SERVICE INFO – INA 0098

Zamjena natezne rolice i hidrauličkog natezača

Kat. Br.: 531 0531 20 (zamjenjen)
 533 0028 20 (zamjenjen)
 530 0546 09 (novi/Set)
 530 0546 10 (novi/KIT)

Slika 1: Hidraulički natezač Kat.Br. 533 0028 20 (lijevo), natezna rolica Kat.Br. 531 0531 20 (desno)

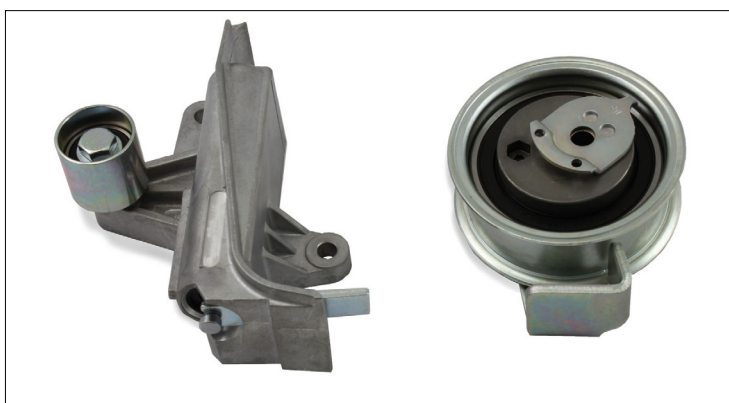
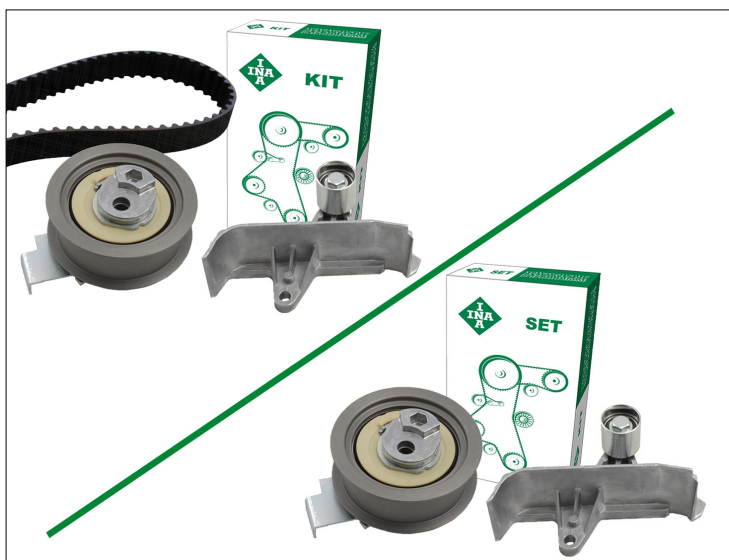
U gore navedenim vozilima, hidraulični natezač Kat. Br. 533 0028 20 (Slika 1, lijevo) i natezna rolica Kat. Br. 531 053120 (Slika 1, desno) moraju biti zamjenjeni sa KIT-om Kat. Br. 530 0546 10 (Slika 2, lijevo) i Set-om Kat. Br. 530 0546 09 (Slika 2, desno).

Nove komponente se ne razlikuju samo po izgledu, nego i po njihovom djelovanju. Kod stare izvedbe je natezanje remena bilo izvedeno tako, da je (dodatno nateznoj rolici) također i hidraulički natezač preuzimao dio akcije natezanja remena.

Novi klizač Kat. Br. 532 0601 10 sa nosačem ima sada samo zadatak da vodi remen. Natezanje remena i ublaživanje vibracija je sada izvedeno isključivo pomoću jedinice natezača Kat. Br. 531 0840 10.

Mješanje komponenti nije dozvoljeno jer su komponente projektirane kao cjelina i ukoliko se ne ugrađuju istodobno, napetost remena neće biti ispravna.
